原 第 41 号

北陸電力株式会社

「『東京電力福島第一原子力発電所事故の調査・分析に係る中間取りまとめ』
(2021 年 3 月 5 日)に関する見解等について（依頼）」に対する回答に係る対応
について（依頼）」に対する回答

別紙 「中間取りまとめに関する見解等（回答）に対して、改めて見解等を聴
取する事項」に関する当社見解等の回答（北陸電力）

志賀原子力発電所 1, 2号機 耐圧強化ベント系の概略図

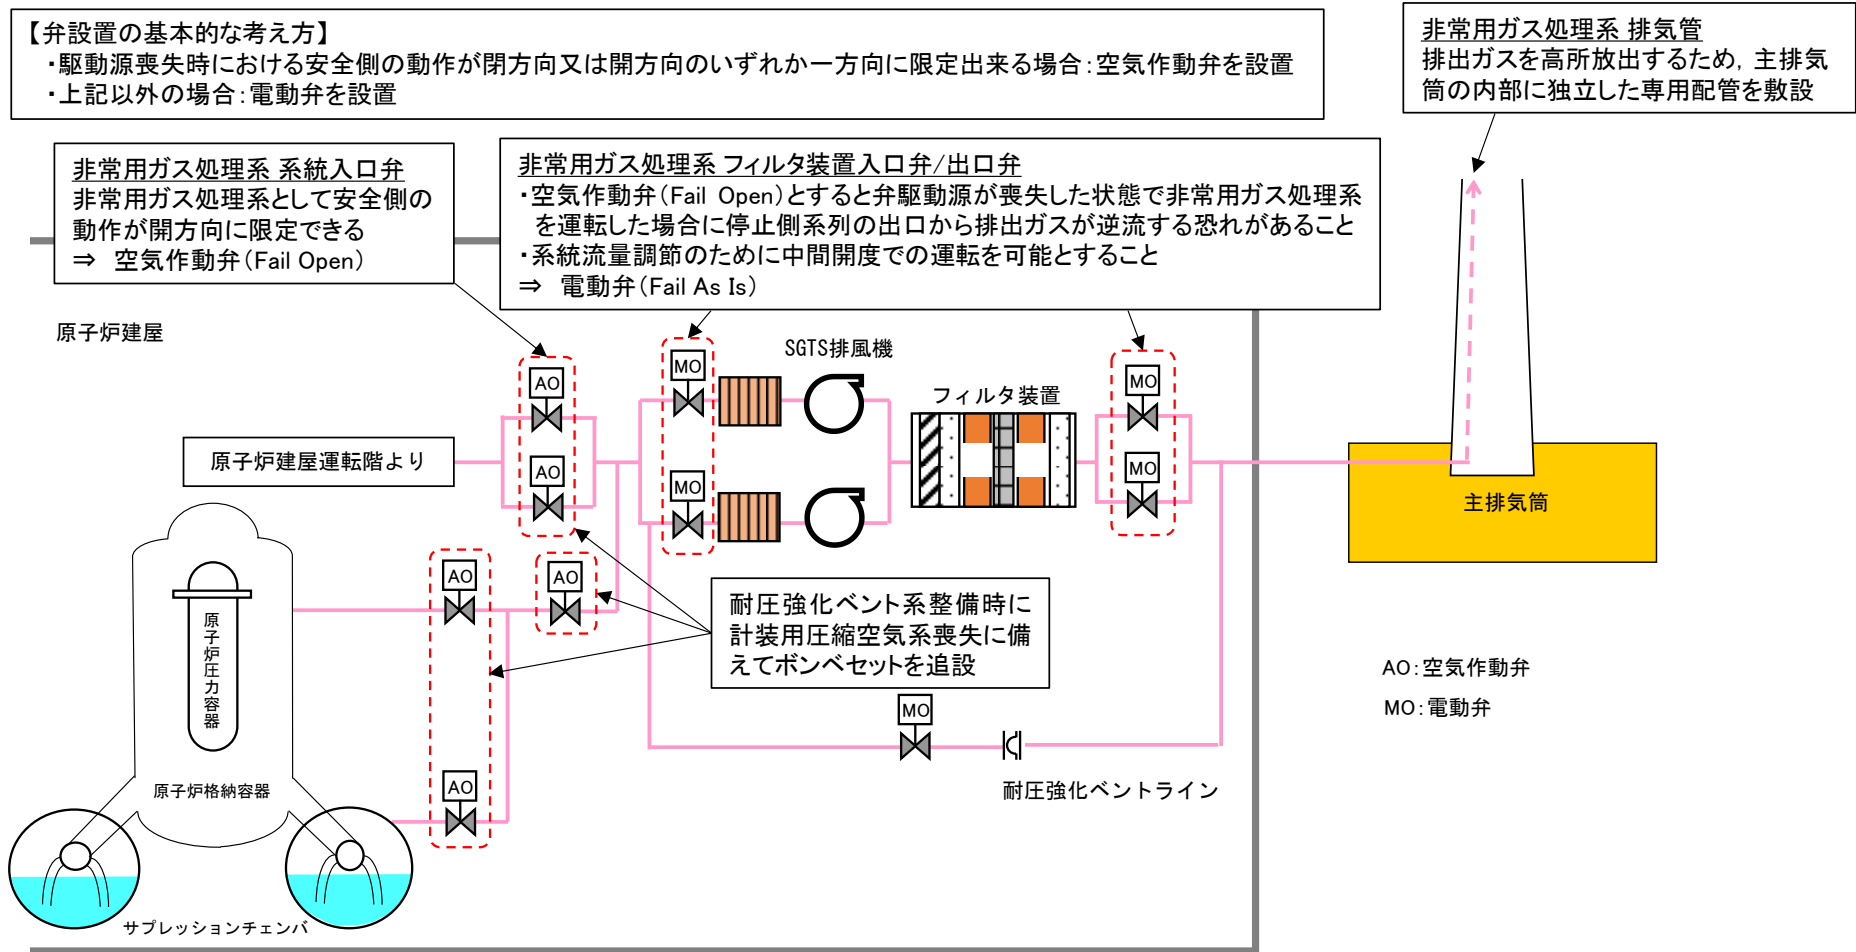
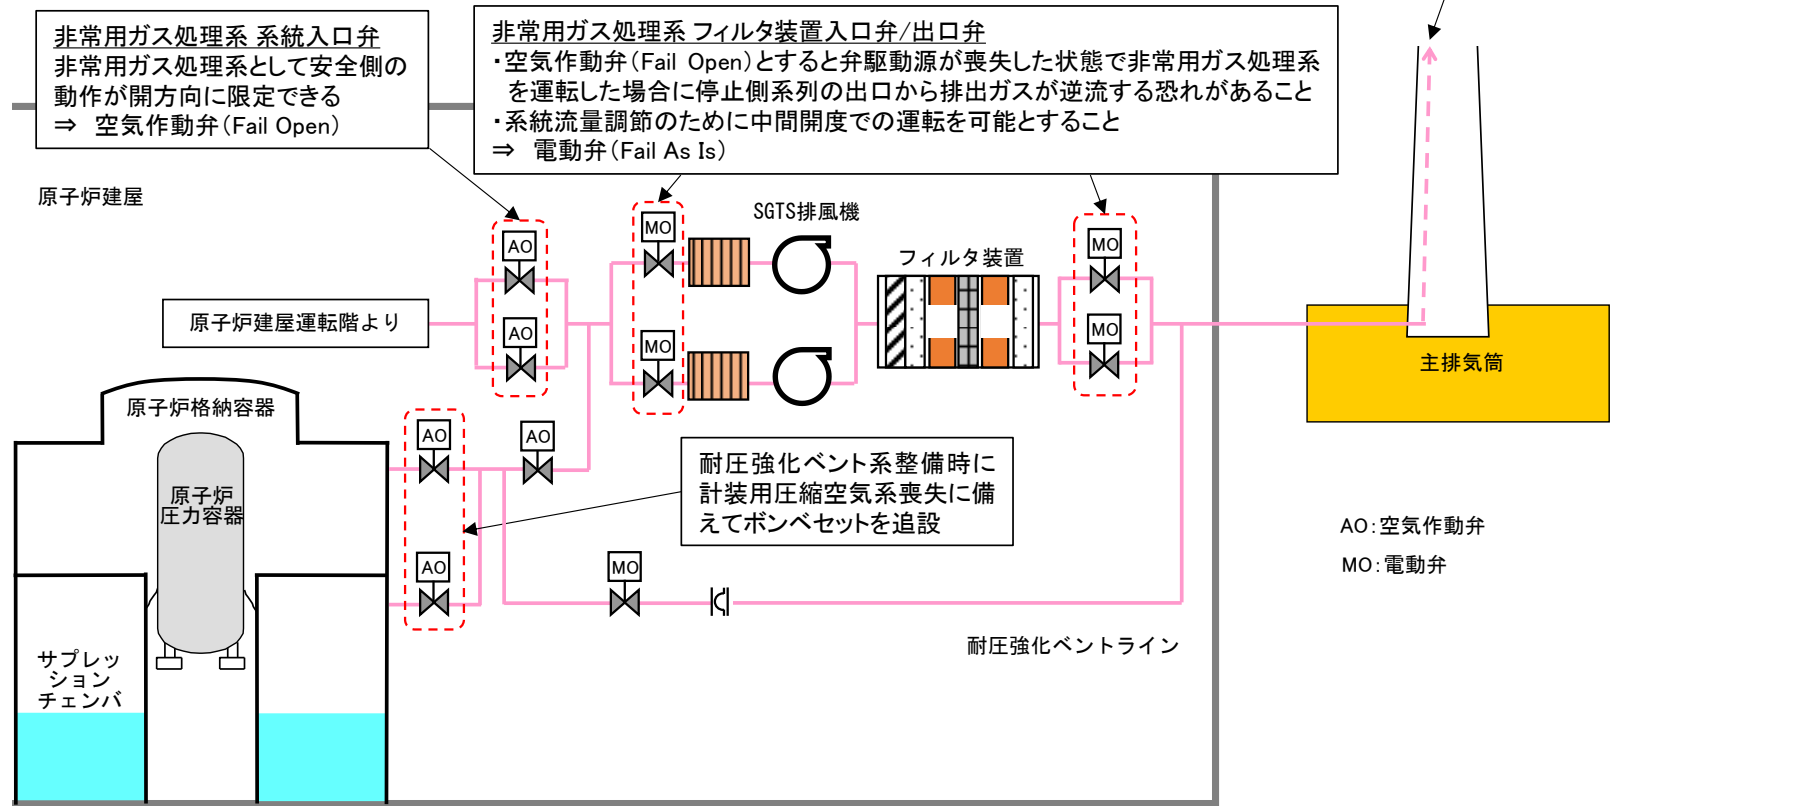
中間取りまとめに関する見解等（回答）に対して、改めて見解等を聴取する事項	回答内容	（参考）中間取りまとめに関する見解等の回答（2021年5月6日）			
		番号	事項	回答項目	回答内容、理由
<p>(2) - 2③関係 (ア) 耐圧強化ベントラインの設計（S G T S 配管接続を含む）に係る当時の検討経緯及び関連資料を示すこと。</p>	<p>志賀1, 2号機の耐圧強化ベント系へのボンベセット設置、排気筒接続及び非常用ガス処理系の弁設計の考え方は次のとおりです（耐圧強化ベント系の概略図は添付2を参照）。</p> <p>【ボンベセット設置】 耐圧強化ベント系は、残留熱除去系（RHR系）が何らかの理由で多重故障している状態において使用する必要が生じる設備であり、RHR系の多重故障の要因は多岐にわたるため、基本的には既存の設備からは独立させて設置することが望ましいと考えております。そのため、計装用圧縮空気系を用いて開閉操作する空気作動弁には、ボンベセットを設置することとしております。</p> <p>【排気筒接続】 耐圧強化ベント系は、既存の非常用ガス処理系配管を活用していることから、その構造は非常用ガス処理系の設計に依存しております。志賀1, 2号機では、非常用ガス処理系設計時に排出ガスを高所放出するため、排気筒を排気筒頂部まで敷設する構造としておりましたので、耐圧強化ベント系の排出も同様に排気筒頂部となっております。</p> <p>また、非常用ガス処理系の設計は当初から排気筒を排気筒頂部まで敷設する前提で行われており、1Fのように排気筒底部に接続する検討を行ってはおられません。</p> <p>【非常用ガス処理系の弁設計】 非常用ガス処理系の弁設計として、フィルタ装置の入口弁/出口弁は電動弁（Fail As Is）、系統入口弁は空気作動弁（Fail Open）としております。</p> <p>弁設置の基本的な考え方として、駆動源喪失時における安全側の動作が閉方向又は開方向のいずれか一方に限定出来る場合には空気作動弁を設置し、そうでない場合は電動弁を設置することとしております。</p> <p>非常用ガス処理系の系統入口弁が空気作動弁（Fail Open）となっているのは、非常用ガス処理系の機能として駆動源喪失時に弁が開方向の動作をすることによる悪影響が無いからです。</p> <p>一方、フィルタ装置の入口弁/出口弁は次の2点を考慮して電動弁（Fail As Is）としております。</p> <p>①非常用ガス処理系はファンや配管等が多重化されていることから、空気作動弁（Fail Open）とすると弁駆動源が喪失した状態で非常用ガス処理系を運転した場合に停止側系列の出口から排出ガスが逆流する恐れがあること</p> <p>②フィルタ装置入口弁/出口弁のいずれかで系統流量調節のための中間開度での運転を可能とすること</p> <p>また、当時の検討経緯に関する関連資料として以下を添付します。 添付3：志賀原子力発電所のアクシデントマネジメント整備報告書（平成14年5月、北陸電力株式会社） 添付4：志賀原子力発電所2号炉のアクシデントマネジメント検討報告書（平成15年7月、北陸電力株式会社）</p>	(2) - 2	これを踏まえ、設計基準対象施設等への接続を含めたAM対策（耐圧強化ベントライン等）の設計、施工及び運用の考え方を確認する必要があります。	③	<p>(2) - 1③に記載 (以下に(2) - 1③の回答内容記載)</p> <p>志賀2号機の耐圧強化ベント系は、1F事故以前からベントガスが逆流しないよう、ベント時に他系統と隔離可能な設計としております。志賀1号機の耐圧強化ベント系は、原子炉建屋との隔離弁である非常用ガス処理系の入口弁がFail Openの空気作動弁ですが、1F事故以前からベントガスの逆流を発生させないようボンベセットによる空気供給手段を整備し、計装用圧縮空気系が喪失した場合においても隔離可能な設計としております。</p> <p>志賀2号機に新たに設置する格納容器フィルタ付ベント装置は独立した配管を設置し、他系統との独立性を確保する予定であり、志賀1号機も再稼働に際しては同様の対応をする予定です。</p> <p><詳細> 【1F事故以前の状況】</p> <ul style="list-style-type: none"> ●志賀2号機（ABWR）：耐圧強化ベント系は非常用ガス処理系に接続（添付2図-5参照） ・非常用ガス処理系と耐圧強化ベント系の隔離弁は通常時閉でFail As-Isの電動弁とFail Closeの空気作動弁であり、Fail Openではありませんでした。Fail As-Isの電動弁には現場操作が可能なように手動ハンドルを設置しており、全交流動力電源喪失時においても操作可能でした。 ・耐圧強化ベント系と換気空調系の隔離弁は通常時閉でFail Closeの空気作動弁でした。なお、手動ハンドルを設置しており、全交流動力電源喪失時においても操作可能でした。 ・ベント時には他系統との隔離弁を全て閉止することを手順で明確化していました。 ・なお、格納容器ベント弁は計装用圧縮空気系が機能喪失することを想定し、ボンベセットによる供給手段を整備していました。さらに手動ハンドルを設置しており、全交流動力電源喪失時においても操作可能でした。 <p>●志賀1号機（BWR5）：耐圧強化ベント系は非常用ガス処理系に接続（添付1図2.3参照）</p> <ul style="list-style-type: none"> ・非常用ガス処理系と耐圧強化ベント系の隔離弁は通常時閉でFail As-Isの電動弁とFail Openの空気作動弁でした。Fail As-Isの電動弁は現場操作が可能なように手動ハンドルを設置しており、全交流動力電源喪失時においても操作可能でした。 Fail Openの空気作動弁には手動ハンドルは設けていなかったものの、計装用圧縮空気系が喪失した場合を想定し、ボンベセットによる空気供給手段を整備していました。 ・耐圧強化ベント系と換気空調系の隔離弁は通常時閉でFail Closeの空気作動弁でした。 ・ベント時には他系統との隔離弁を全て閉止することを手順で明確化していました。 ・なお、格納容器ベント弁は計装用圧縮空気系が機能喪失することを想定し、ボンベセットによる空気供給手段を整備していました。 <p>【1F事故後の対応】</p> <ul style="list-style-type: none"> ●志賀2号機 格納容器フィルタ付ベント装置の設計にあたっては、以下を考慮する予定です。 ・サプレッションチェンバのベントラインは新規の格納容器ペネトレーションを用いて、他系統と独立した配管を設置します。 ・ドライウエルのベントラインは不活性ガス系配管を一部共用するものの、格納容器第一隔離弁（通常時閉でFail Closeの空気作動弁）の手前で分岐し、他系統との独立性を確保します。 <p>●志賀1号機</p> <ul style="list-style-type: none"> ・耐圧強化ベント系の他系統との隔離弁（Fail Openの空気作動弁）や格納容器ベント弁には、現場で手動操作が可能なよう手動ハンドルを追設しております。 ・その他の対応については、再稼働に際しては志賀2号機と同様の対応を実施する予定です。
